Informe Consolidado de Solicitud de Aclaraciones, Rectificaciones y/o Ampliaciones Complementario al Estudio de Impacto Ambiental del Proyecto "Adecuación Operacional Faena Minera Caserones"

El presente Informe Consolidado de Solicitud de Aclaraciones, Rectificaciones o Ampliaciones al Estudio de Impacto Ambiental del proyecto "Adecuación Operacional Faena Minera Caserones", contiene las observaciones generadas en virtud de la revisión de la Adenda.

Figura N°1: Variación de las concentraciones de conductividad eléctrica registrados en el pozo PBC-06B *Eficiencia y Remediación*, aguas abajo del depósito de arenas en la Quebrada Caserones.

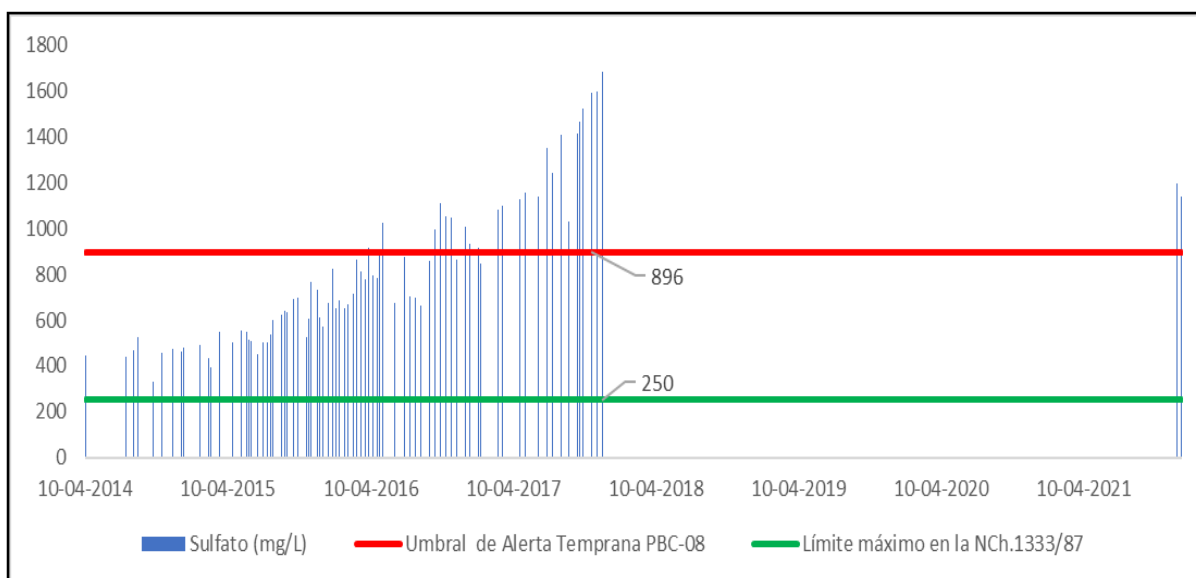
También, en el marco de la fiscalización realizada al proyecto minero, se observó el funcionamiento del depósito de arenas y del sector de lixiviación, ambos ubicados en la Quebrada Caserones. Respecto al depósito de arenas, se indica que el equipo de profesionales de la DGA, Región de Atacama, registró una muestra de calidad de agua *in situ* en el pozo de monitoreo *PBC-06B Eficiencia y Remediación*, emplazado en el río Ramadillas, aguas abajo de la confluencia con la Quebrada Caserones, para controlar el rendimiento del sistema de captación de infiltraciones desde el depósito de arenas, cuya ubicación referencial figura en coordenadas UTM Norte: 6.880.388 metros, Este: 443.730 metros y cota: 3167 m.s.n.m, según Datum WGS1984, Huso 19S. La magnitud de la conductividad eléctrica registrada en el pozo de monitoreo *PBC-06B*, es del orden de 1.906 us/cm, valor que, supera el umbral definido para el Pozo *PBC-08 Alerta Temprana y Remediación*, que figura como parte del PMR Calidad y que tiene como objeto advertir variaciones significativas en la composición de las aguas, definiendo para la activación de la Alerta Temprana, una concentración de conductividad eléctrica de 1.749 us/cm.

A modo de ilustrar el comportamiento de las infiltraciones desde el depósito de arenas, a continuación, se grafican las concentraciones de conductividad eléctrica (us/cm) y sulfato (mg/L) del Pozo de monitoreo PBC-06 (Figuras N°1 y N°2), utilizando el resultado de la muestra de agua *in situ* registrada por dicha Dirección el día 3 de marzo de 2022, los datos históricos de información presentados por el Proponente en el Anexo 7.12 de la Adenda (registros de monitoreo disponibles desde el 10 de abril de 2014 al 22 de noviembre del año 2017), el *Informe de Seguimiento Plan de Monitoreo Robusto Calidad de Aguas Período Diciembre 2021*, remitido por el Titular a la Superintendencia del Medio Ambiente y los límites definidos por la Norma Chilena 1.333/Of1987. Además, como referencia se incluye el umbral de alerta temprana definido en el Pozo *PBC-08*, dando cuenta que las concentraciones de los parámetros analizados, superan los valores determinados en el Plan de Monitoreo Robusto de Calidad de Aguas para la Quebrada Caserones.

Figura N° 3: Área aportante no considerada el análisis de las obras de regularización de cauce denominada Variante 2.

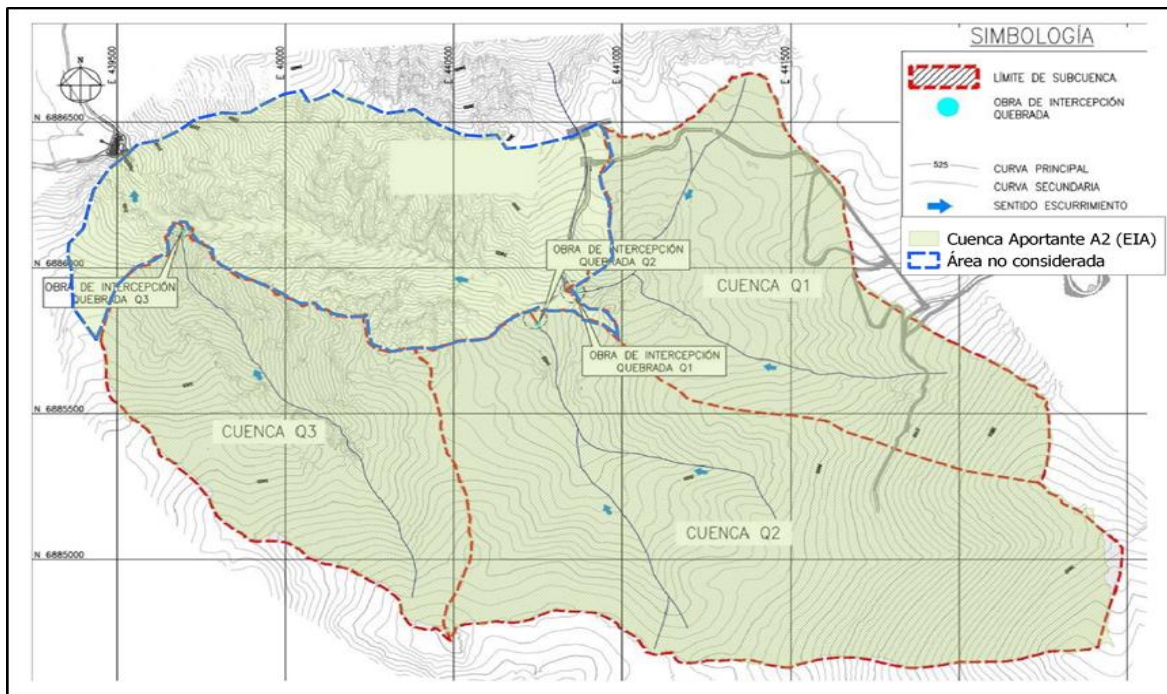
- a. En la respuesta 6.8.2.a) de la Adenda, el Proponente señala que el área denominada A2 presentada en el EIA, fue definida para la línea de base de hidrología, y por lo tanto, “*no son áreas coincidentes y tienen objetivos diferentes*”. Sin embargo, el Proponente no presenta antecedentes técnicos que permitan de manera fundada, descartar que la cuenca aportante definida como A2 en el EIA, corresponda a una cuenca aportante a la Quebrada La Brea, y por lo tanto, sea requisito que toda el área deba ser considerada para el análisis de las obras de regularización de cauce denominada *Variante 2*. Se aclara al Proponente, que dichas obras de regularización, tienen por objeto, considerando un período de retorno de 100 años, evitar el contacto de las aguas que pudieran generarse en cauces naturales de régimen intermitente afluentes a la Quebrada La Brea con las obras mineras. Por lo anterior, se reitera al Proponente, incorporar al análisis de crecidas, el área aportante que se muestra en la siguiente Figura, o en su defecto presentar antecedentes técnicos que permitan descartar que dichos flujos se contactarán con obras del Proyecto Caserones.

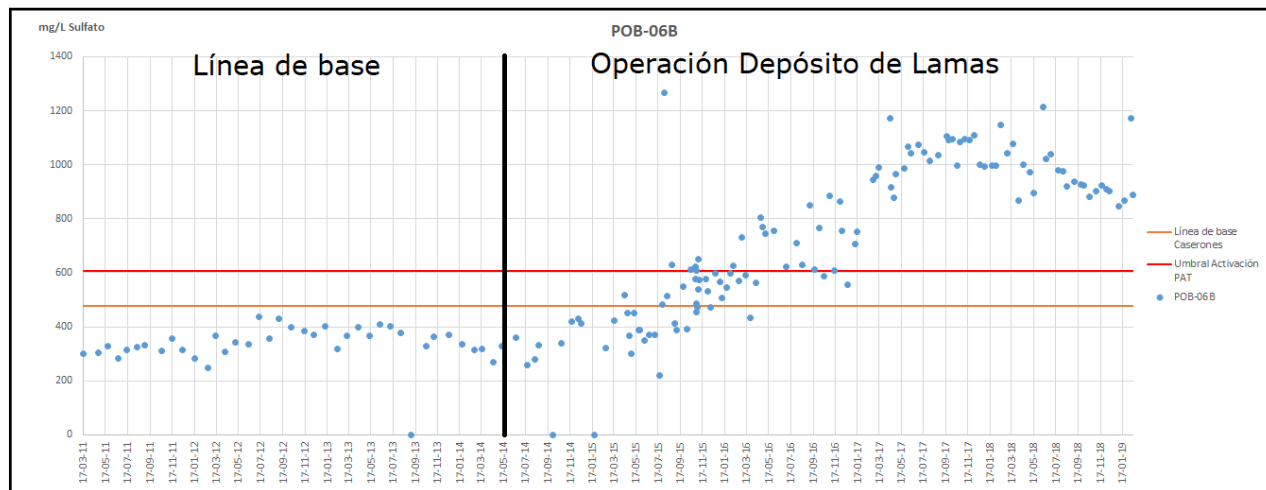
11.2.4 Respecto a los umbrales de activación de bombeo, se indica que, en la línea de base pre-operacional del pozo POB-06B (incluida en el Anexo 3.8-A del EIA), se observa que antes del año 2014, el promedio del sulfato en el punto de monitoreo era de 342 mg/L, por lo cual carece de sentido que se propongan umbrales de activación en el orden de los 600 mg/L (Tabla 3-7 del Anexo 5.3 de la Adenda). A mayor abundamiento, se adjunta en siguiente Figura, un gráfico donde se puede observar que la línea de base y umbrales de activación para el pozo POB-06B, no reproducen la hidroquímica previa al Proyecto, dejando un amplio rango de afectación antes de tomar medidas de acción. En virtud de lo anterior, se solicita al Proponente corregir la inconsistencia, revisando la metodología utilizada y considerando los requerimientos realizados en la observación anterior. Lo indicado, deberá ser presentando mediante una tabla actualizada, acompañado de los cálculos que permitieron su determinación.

- 11.2.5 Una vez determinada la metodología para la obtención de umbrales, se solicita al Proponente consolidar en un Anexo la metodología en detalle, para lo cual deberá graficar los valores de línea de base (indicando los valores outliers que son eliminados), de cada uno de los componentes propuestos dentro del Plan, los valores actuales, umbral propuesto, entre otros, que faciliten la evaluación de la idoneidad de los umbrales propuestos.

Figura N° 6: Evolución del sulfato en la estación de monitoreo POB-06B.

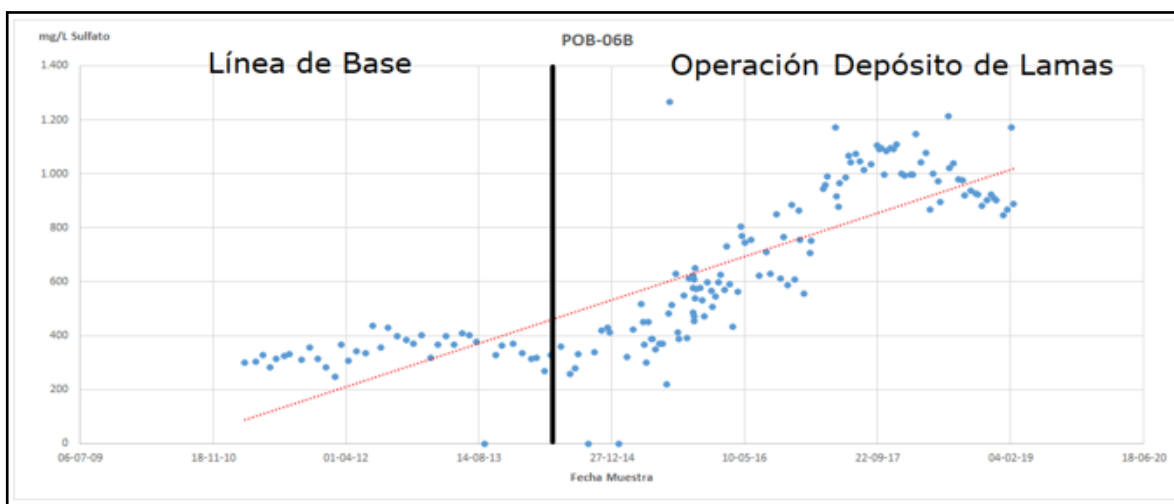
- p. En la respuesta 9.2.d) de la Adenda, el Proponente indica que en la actualidad, se habría logrado restablecer la calidad química en el Pozo POB-06B y que las medidas de la Adenda tienen la finalidad de mantenerlo así. Al respecto, considerando el análisis realizado a los datos de calidad de aguas presentados por el Proponente en el Anexo 7.12 de la Adenda, se puede evidenciar una importante y sostenida alza en las concentraciones de sulfato registrados en el Pozo POB-06B; identificado como Pozo de eficiencia y remediación sector depósito de lamas, tal como se puede observar en la siguiente Figura (Figura N°6 del presente documento), indicando que las condiciones de línea de base continúan alteradas en la actualidad, y, que en consecuencia, las medidas de remediación implementadas y propuestas no han alcanzado la efectividad necesaria. En virtud de lo anterior, se reitera la importancia de que el Proponente considere las medidas propuestas en el presente documento y, que adquiera bajo las medidas de mitigación, compensación y/o reparación, el tratamiento de las aguas bombeadas desde los pozos de recuperación y remediación para luego recargarlas al acuífero Ramadillas, con una calidad química previa al período de ejecución del Proyecto.
